◆ 서울특별시고시 제2022-304호

**도시관리계획[개포택지개발지구 지구단위계획구역 내 특별계획구역3
(세부개발계획)] 결정(변경), 개포주공1단지 재건축사업 정비계획 결정(변경) 및
지형도면 고시**

I. 결정(변경) 취지

- 「개포택지개발지구 지구단위계획구역」 내 특별계획구역3(개포주공1단지)에 대하여 주민제안을 통해 「도시 및 주거환경정비법」에 따른 절차를 이행하고, 정비계획 결정(변경)과 함께 개포택지개발지구 지구단위계획구역 내 특별계획구역3 세부개발계획을 결정(변경)하는 사항임

■ 특별계획구역3 세부지침도(변경)

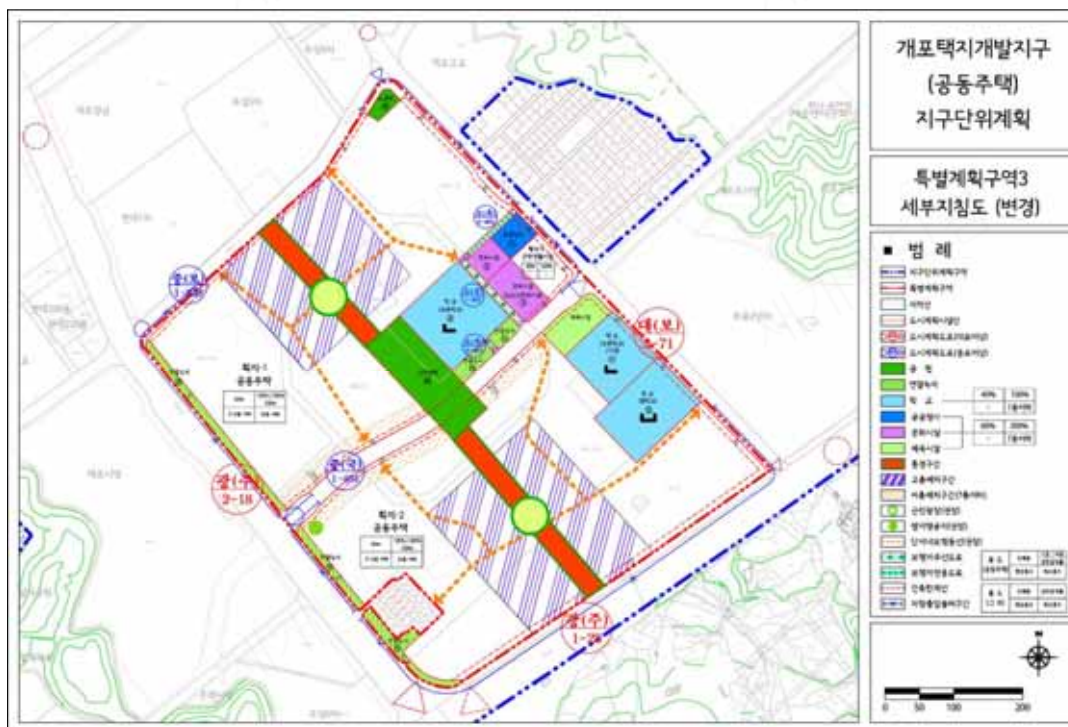
구분			계획지침내용		비고
			기정	변경	
			개포동길 · 언주로 · 개원길 · 선릉로변 가감속차로 설치(면적 : 1,138.6㎡)	개포동길 · 언주로 · 개원길 · 선릉로변 가감속차로, 개포동길 공원측 보도 설치(면적 : 1,654.0㎡)	
건축물의 용도 · 밀도에 관한 계획	용도	불허 용도A	· 학교환경 위생정화구역내 용도제한 규정 준용 · 이외 불허용도는 별도의 세부개발 계획 수립시 결정	· 학교환경 위생정화구역내 용도제한 규정 준용 · 이외 불허용도는 별도의 세부개발 계획 수립시 결정	
		허용 용도a	· 공동주택, 부대복리시설	· 공동주택, 부대복리시설	
	건폐율		· 60% 이하	· 60% 이하	
	용적률	기준 용적률	· 190% 이하	· 190% 이하	
		허용 용적률	· 200% 이하	· 200% 이하	
		상한 용적률	· 230% 이하	· 230% 이하	
	높이		· 평균 18층 이하(기부채납10% 이상) · 최고층수 35층 이하 · 저층구간(7층 이하) 개원길변 폭25m · 고층구간(평균층수 30층 이하) - 개포동길 및 양재대로변에 인접하여 단지 중앙에 고층 구간 계획(세부치점도 참조) - 대지면적의 30%	· 평균 18층 이하(기부채납10% 이상) · 최고층수 35층 이하 · 저층구간(7층 이하) 개원길변 폭25m · 고층구간(평균층수 30층 이하) - 개포동길 및 양재대로변에 인접하여 단지 중앙에 고층 구간 계획(세부치점도 참조) - 대지면적의 30%	
배치	건축 한계선	· 개포동길, 개원길변 : 6m · 선릉로변 : 8m · 양재대로변 : 10m · 개원길변 건축물의 저층부(3층 이하)의 용도가 주민편의시설(상가, 부대복리 시설 등)인 경우 : 건축지정선 3m	· 개포동길, 개원길변 : 6m · 선릉로변 : 8m · 양재대로변 : 10m · 개원길변 건축물의 저층부(3층 이하)의 용도가 주민편의시설(상가, 부대복리 시설 등)인 경우 : 건축지정선 3m	지침도에 따름 : 공공·기반 시설의 도시계획 시설 결정에 따라 계획 결정

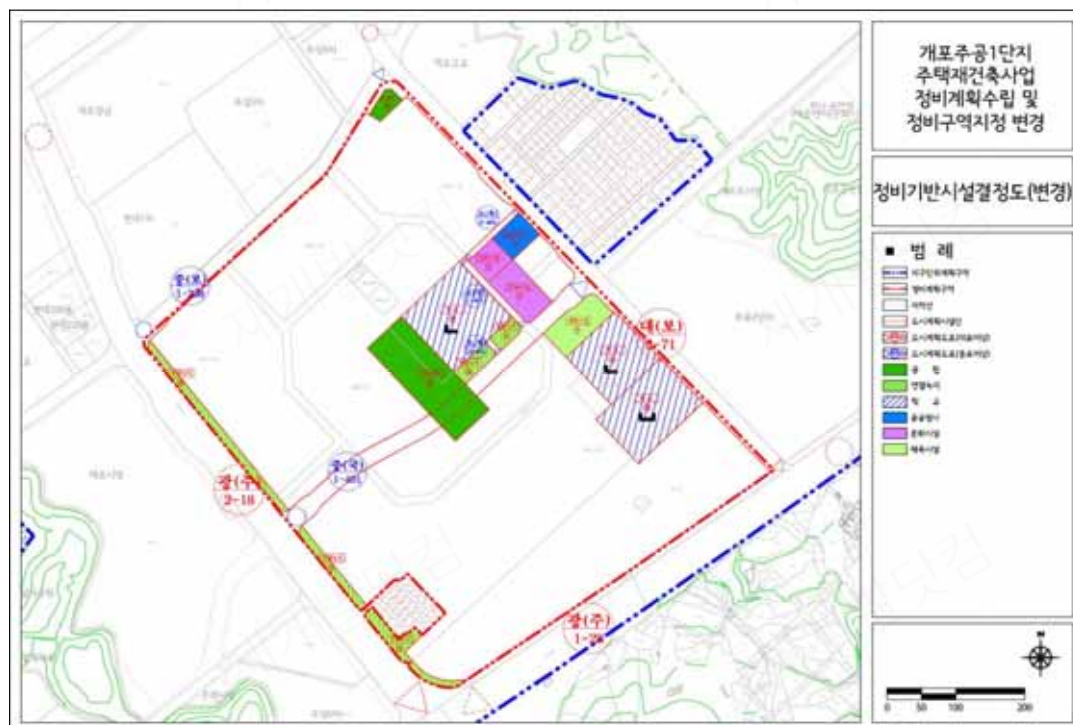
변경전 도로명	변경후 도로명	변경내용	변경사유
대로 3-71	대로 3-71	· 도로 확폭 B = 25m(30m) → 25m(30~33m)	· 도시공원위원회 자문의견을 반영하여 일부구간 폭 8m 확보 (공원시설내 선릉로변 보행공간 도로 결정)
중로 1-238	중로 1-238	· 도로 확폭 B = 23m → 23m(23~29m)	· 도시공원위원회 자문의견을 반영하여 일부구간 폭 6m 확보 (공원시설내 개포동길변 보행공간 도로 결정)

도면표시번호	공원명	변경내용	변경사유
㉑	공원 (개포19)	· 어린이공원 폐지	· 도시공원위원회 자문의견을 반영하여 어린이공원내 선릉로, 개포동길변 보행공간(폭 6~8m)을 도로로 결정함에 따라 어린이공원 폐지 및 소공원 신설
㉒	공원 (개포19)	· 소공원 신설 A = 1,134.8㎡
